**AVIS RELATIF À LA PROTECTION
CONTRE LES EVENTUELS EFFETS NOCIFS ET NUISANCES
PROVOQUÉS PAR LES RAYONNEMENTS NON IONISANTS
GÉNÉRÉS PAR DES ANTENNES ÉMETTRICES STATIONNAIRES**
**Commune : CHAPELLE-LEZ-HERLAIMONT - Exploitant : TELENET
GROUP**
Référence exploitant : HT1553R

Rapport n° 2773 / 2025

Adresse	Rue des Frères Sterck 7160 CHAPELLE-LEZ-HERLAIMONT (Chapelle-lez-Herlaimont)
Coordonnées Lambert belge 72	143854E 124659N
Type d'implantation	Pylône
Exploitant	TELENET GROUP
Réf. du site de l'exploitant	HT1553R

Figure 1 : Vue en plan des lieux de séjour et des points de contrôle

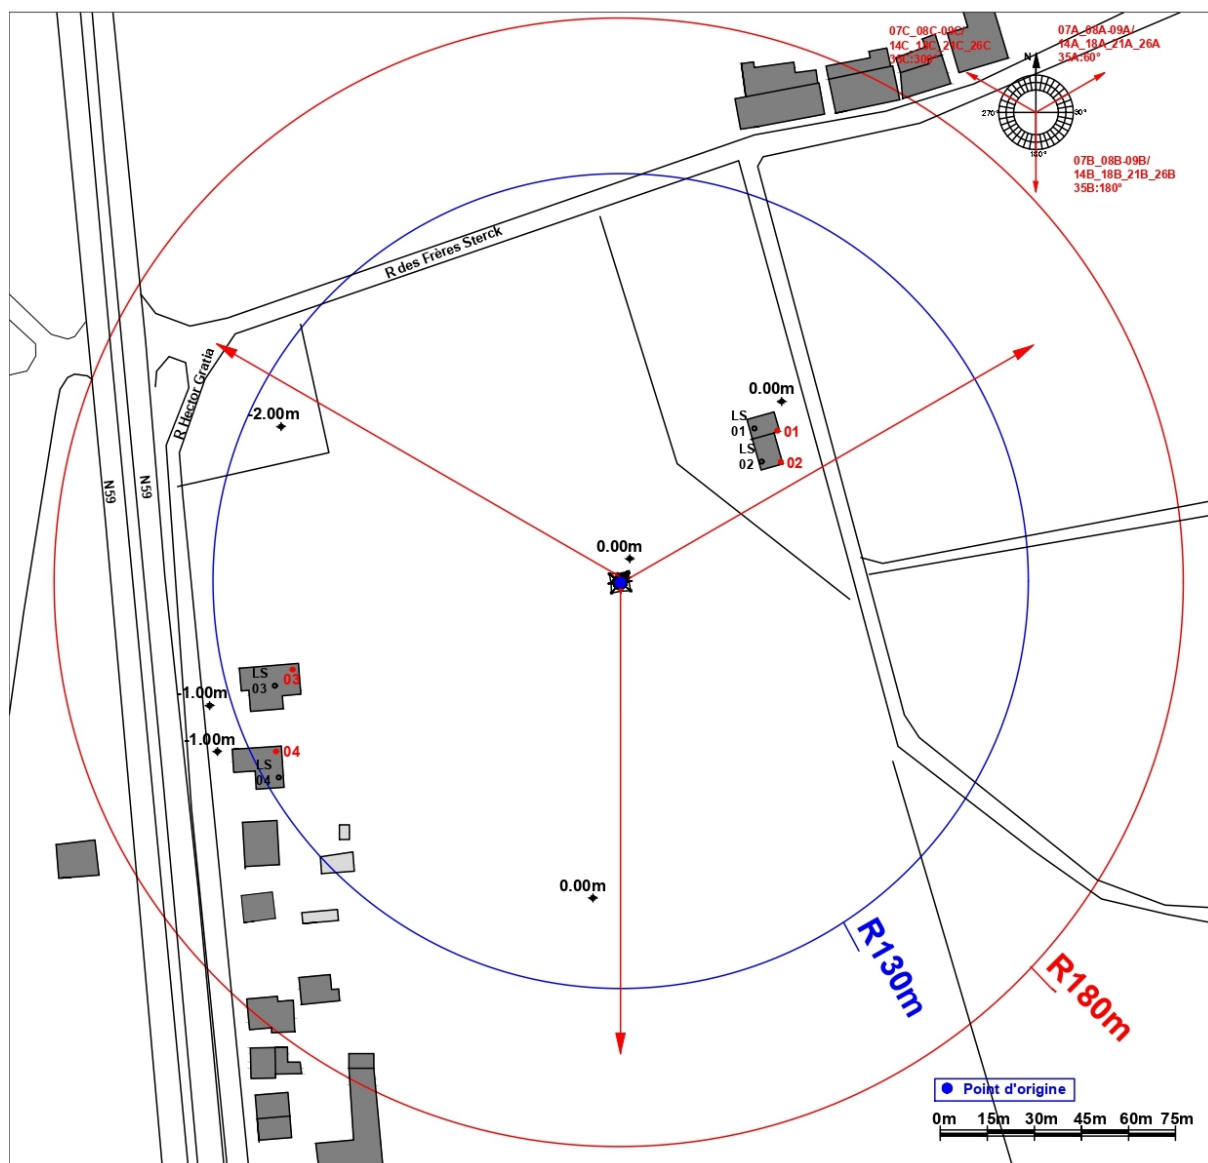
N° point de contrôle	LS	Atténuation (dB)	Indice d'exposition relatif à la limite par installation IE_i
3	LS03	3,0	0,267
1	LS01	3,0	0,167
4	LS04	3,0	0,163
2	LS02	3,0	0,090

En ce qui concerne les antennes de l'installation mentionnées dans le tableau 1, la distance maximale à laquelle la limite pourrait être atteinte, à l'extérieur, est égale à 133,0 m. S'il n'y a pas de LS à une distance inférieure, les antennes respectent forcément la limite d'immission.

Dans le cas des LS situés à l'intérieur des bâtiments, une atténuation d'obstacle est prise en compte et il en résulte que la distance maximale à laquelle la limite pourrait être atteinte se réduit à 94,9 m.

Figure 2 : Vue en plan des installations d'antennes dans un rayon de 300 mètres autour de l'installation faisant l'objet de la demande d'avis

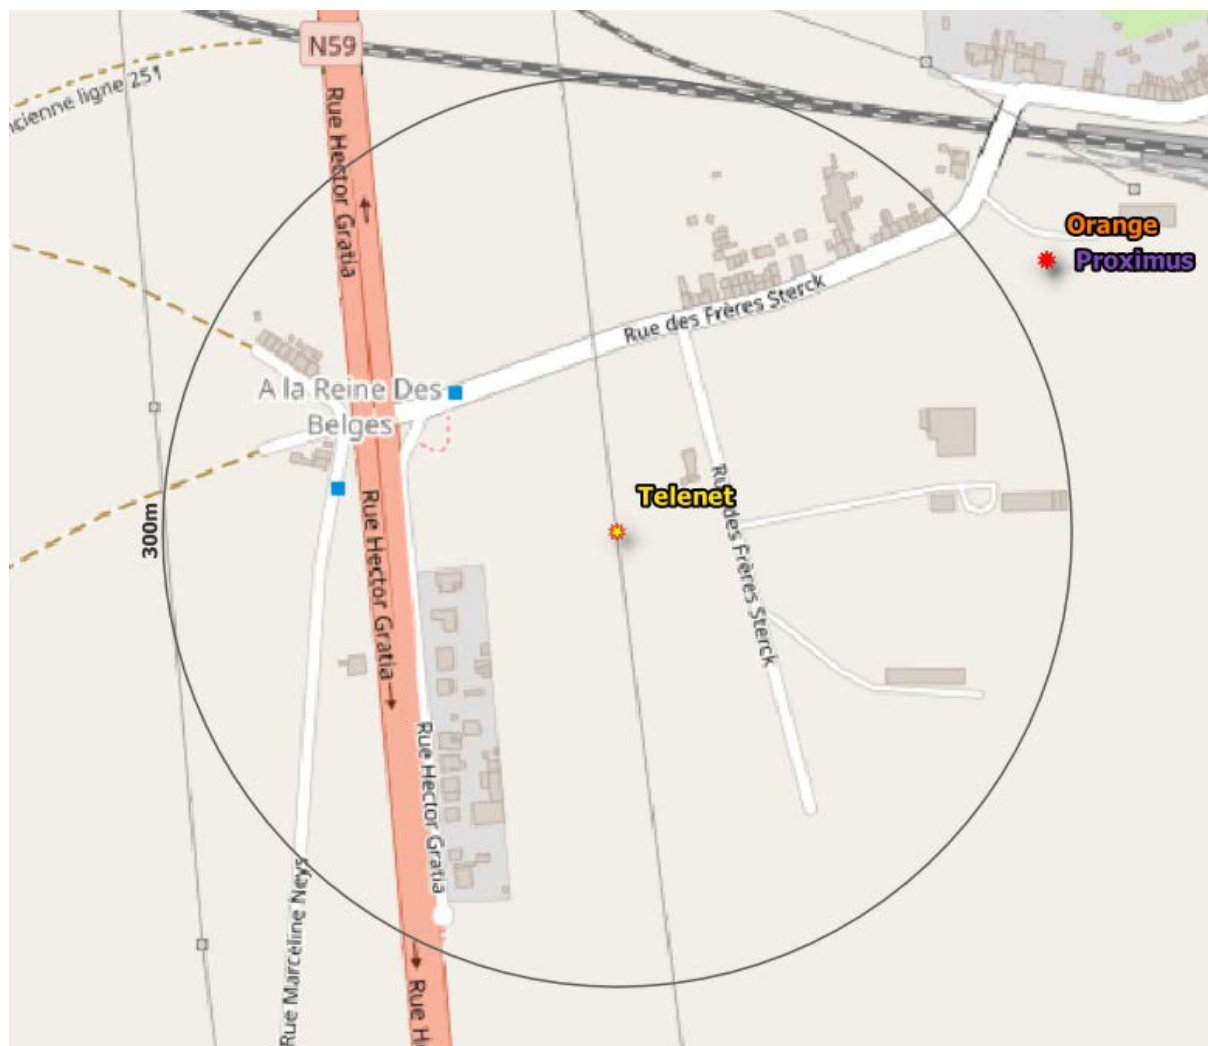
Compte tenu des considérations ci-dessus, il apparaît que l'intensité du rayonnement électromagnétique généré, dans les lieux de séjour situés dans un rayon de 300 mètres autour de l'installation référencée dans le paragraphe 2, par l'ensemble des antennes émettrices stationnaires de l'ensemble des exploitants du même site d'antennes émettrices stationnaires respecte la limite fixée à l'article 4, § 2 du décret.
